COMMISSION ROYALE DES MONUMENTS ET DES SITES
KONINKLIJKE COMMISSIE VOOR MONUMENTEN EN LANDSCHAPPEN

SAINT-JOSSE-TEN-NOODE. Rue Royale 236 – Jardin Botanique
(= Jardin du Botanique classé comme Site)
PERMIS UNIQUE : Adapter les dispositifs d'évacuation et de ventilation des salles de concert du « Botanique », réaménager les sous-sol et l'accueil, remplacer certaines menuiseries, ajouter des escaliers de secours et installer une plateforme PMR, ajouter un volume semi-enterré accolé à la façade Ouest pour créer une place de parking couvert, abattre 2 arbres à haute tige.

Avis conforme de la CRMS

Localisation des grilles de ventilation à remplacer par des châssis. Image ©Google Street View modifiée par la CRMS

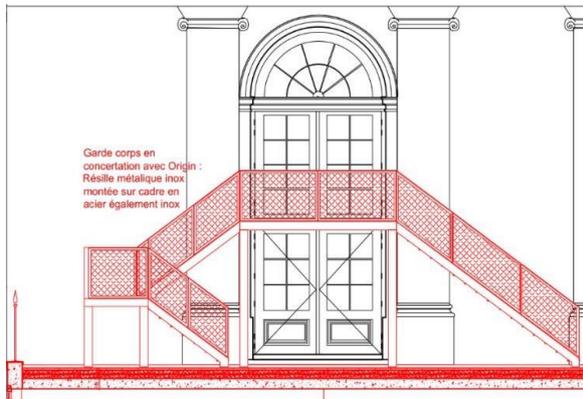
Concernant la réorganisation des flux et le réaménagement des salles de concerts, la CRMS n'émet pas de remarques sur les propositions. Celles-ci permettent d'améliorer l'utilisation des espaces des salles, tout en conservant la trace des différentes phases de construction au niveau de la toiture et dans le changement de composition des matériaux mis en œuvre. Bien que l'intervention ne fasse pas l'objet de la demande, la CRMS recommande de profiter des travaux dans l'Orangerie pour restituer les deux menuiseries du dernier étage de la façade rue Botanique dont les châssis ont été remplacés par des grilles de ventilation par le passé.

- Restituer, sur base des modèles existants, les deux dernières menuiseries (actuellement remplacées par deux grilles de ventilation) du dernier étage de l'Orangerie de la façade Rue Botanique ;

A gauche : élévation du nouvel escalier de secours. A droite : vue sur la façade ouest et localisation du futur escalier
Images tirées du dossier de demande.

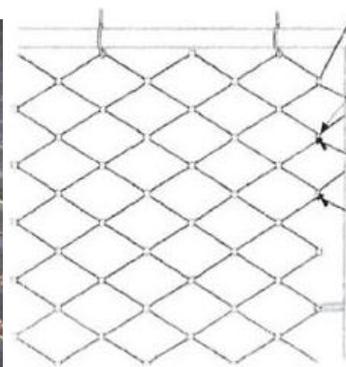
La CRMS juge le nouvel escalier beaucoup trop impactant et mal intégré au bâtiment classé, tant dans son dimensionnement que dans sa forme et sa matérialité qui contrastent de manière importante avec la façade et les garde-corps existants.

On dénombrerait à cet endroit 3 modèles différents de garde-corps (le garde-corps du talus, le garde-corps/rampe de l'escalier existant et le futur garde-corps de l'escalier de secours), ce qui porterait préjudice aux caractéristiques d'ordre et de cohérence propres au style néoclassique.

Elle pourrait éventuellement admettre le principe d'un escalier extérieur, s'il est prioritairement démontré qu'il est impossible d'assurer le chemin d'évacuation à l'intérieur, et pour autant que l'intégration de celui-ci soit subtile et harmonieuse dans la typologie néoclassique. A ce stade, la CRMS se prononce **défavorablement** sur l'escalier de secours extérieur.

- Renoncer à l'escalier de secours extérieur proposé sur la façade latérale.

A gauche : façade actuelle de la rue Botanique ©Google Street View.
A droite : photomontage de la situation projetée façade rue Botanique. Image tirée du dossier de demande.

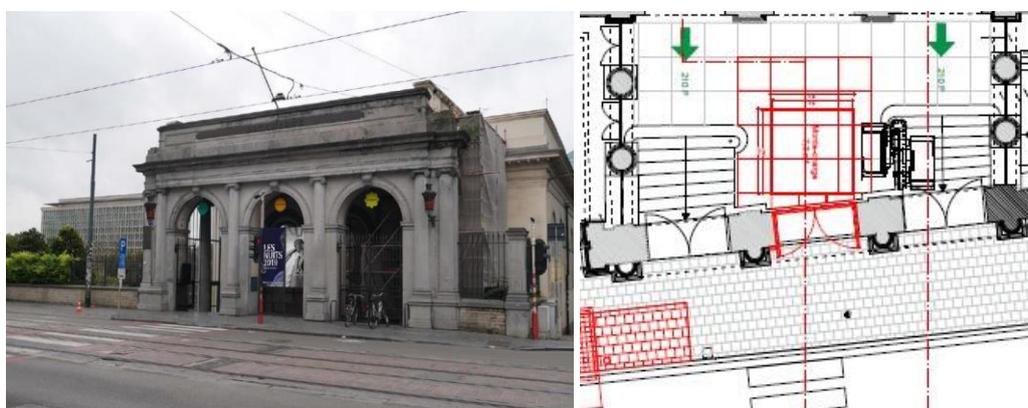
Pour mieux respecter l'enfilade et l'ordonnancement néoclassique existant, que le nouveau volume ne parvienne pas à harmonieusement compléter (notamment parce qu'il est plus bas et impose un nouveau type d'ouverture), la CRMS demande de déplacer la porte de garage en retrait de l'alignement néoclassique classé et de gagner en discrétion et en intégration, notamment pour ce qui concerne le traitement de la porte de garage (composition et teinte : la grande porte blanche est trop visible). En revanche, la CRMS n'émet pas de remarques concernant la légère adaptation de la grille d'accès au parc.

- Mieux respecter l'enfilade et l'ordonnancement néoclassique existant rue Botanique : déplacer la porte de garage en net retrait de l'alignement néoclassique classé et gagner en discrétion et en intégration dans son traitement, notamment pour le traitement de la porte de garage trop visible (composition et teinte) ;
